Métropole du Grand Nancy

ENQUÊTE PUBLIQUE UNIQUE

RAPPORT D'ENQUÊTE PUBLIQUE

Projet, sollicité par la Métropole du Grand Nancy, portant sur l'élaboration d'une part du Plan Local d'Urbanisme intercommunal Habitat et Déplacements (PLUi-HD) de la Métropole du Grand Nancy et d'autre part des Périmètres Délimités des Abords des Monuments Historiques

Figure 16 - PDA du Château de Fléville revu après enquête publique

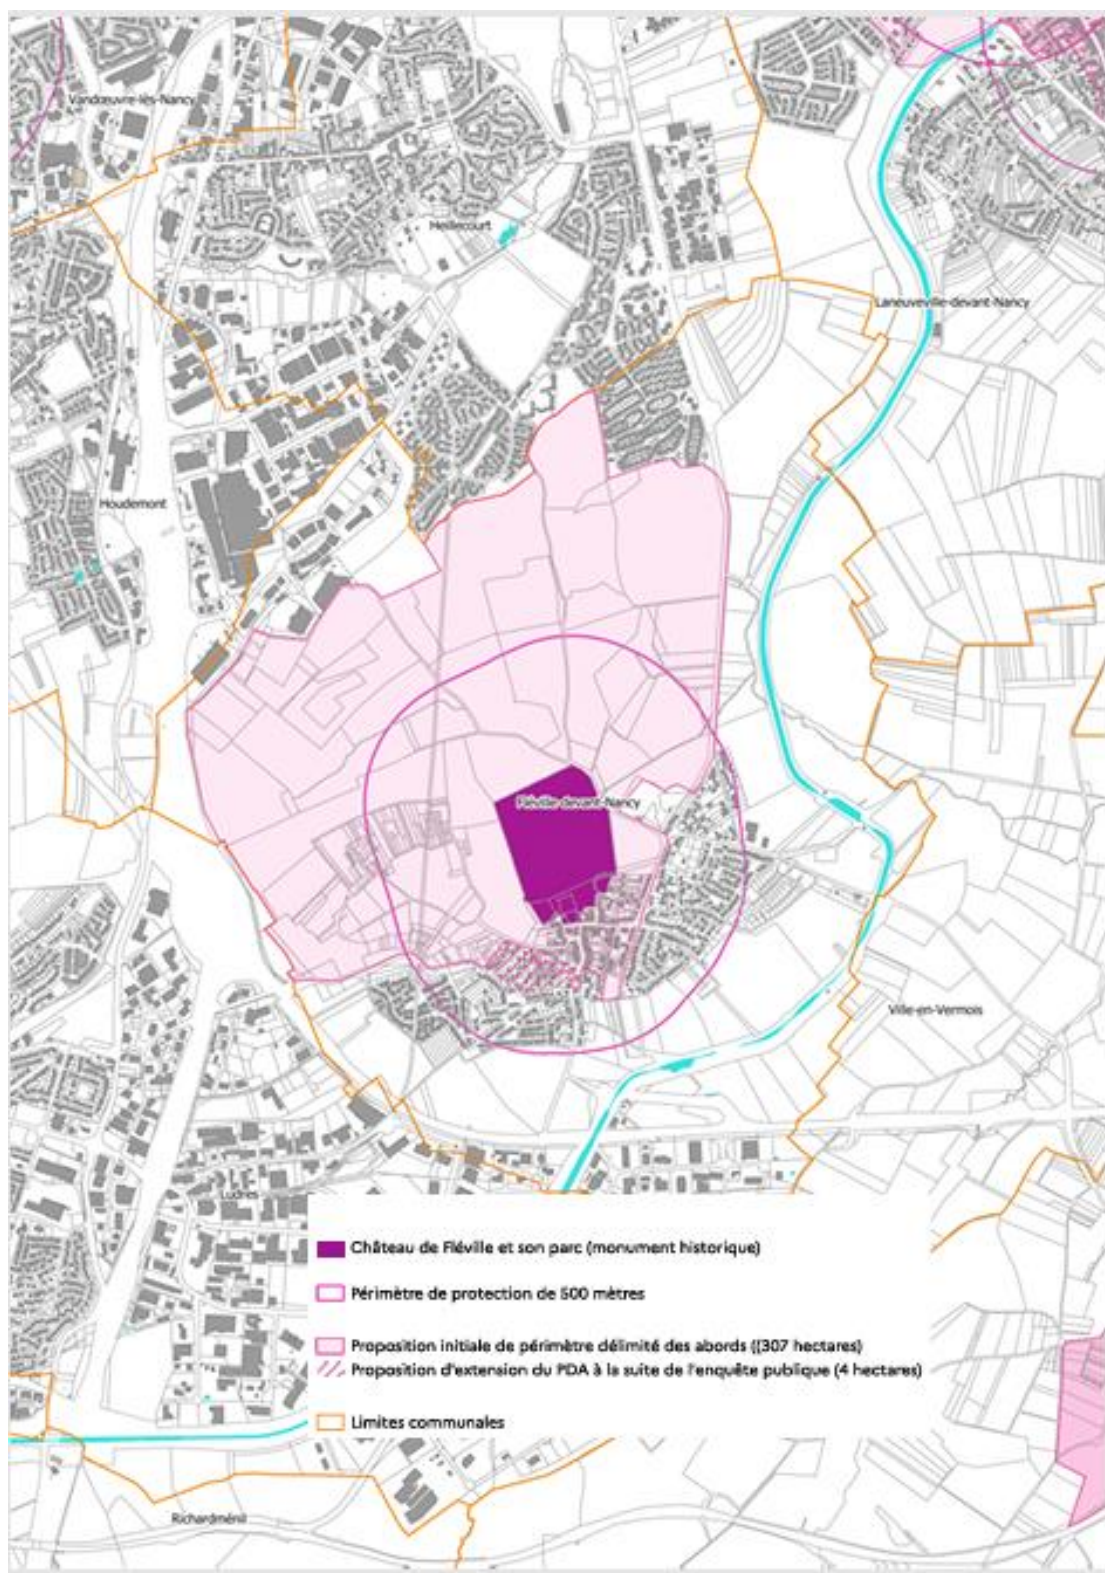
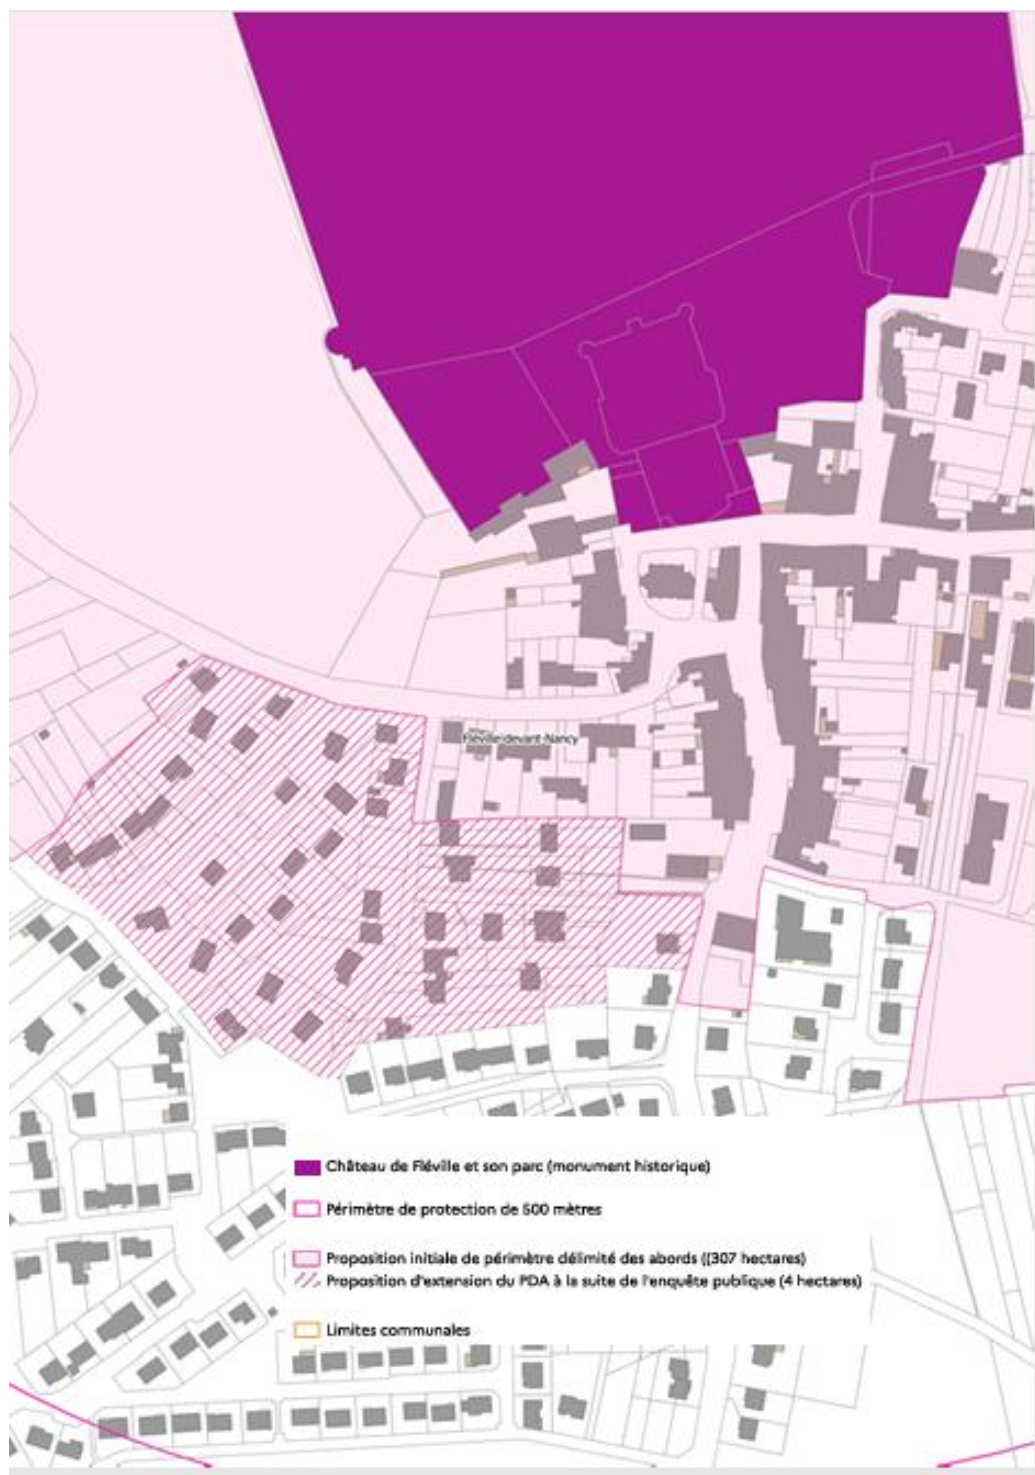
Cette forme d'excès est permise par le fait que le PDA a été sensiblement modifié surtout coté vieux village et il nous semble qu'il doit être revu très sérieusement à la hausse afin de ne pas autoriser ces zones.

L'essentiel, pour ne pas dire la totalité des revendications, porte sur la modification du PDA et la création des zones de bonification en un lieu particulièrement mal adapté.

En revanche, l'architecte des bâtiments de France, sur la base des éléments indiqués par M. et Mme de Bryas, et après échange avec les représentants du conseil municipal de Fléville, propose (en accord avec la commune) de réintégrer dans le périmètre délimité des abords l'entrée Sud-Ouest dans le village, c'est-à-dire la partie basse de la rue de Ludres, qui constitue un axe principal de Fléville et offre des vues significatives sur le château, ainsi que les lotissements bordant les rues Maurice Barrès et du Breuil (proposition d'extension du PDA en hachuré sur le plan ci-joint) qui présentent des similitudes avec les

constructions de la rue de Ludres (période de constructions, proximité avec le château) et constituent à ce titre un ensemble urbain.

Les remarques de M. Hosotte, Mme François et M. Decker semblent davantage concerner les règles de bonification des hauteurs de construction. Pour ce qui concerne les remarques relatives au PDA, les réponses de l'UDAP sont les mêmes qu'aux éléments apportés par M. et Mme de Bryas.
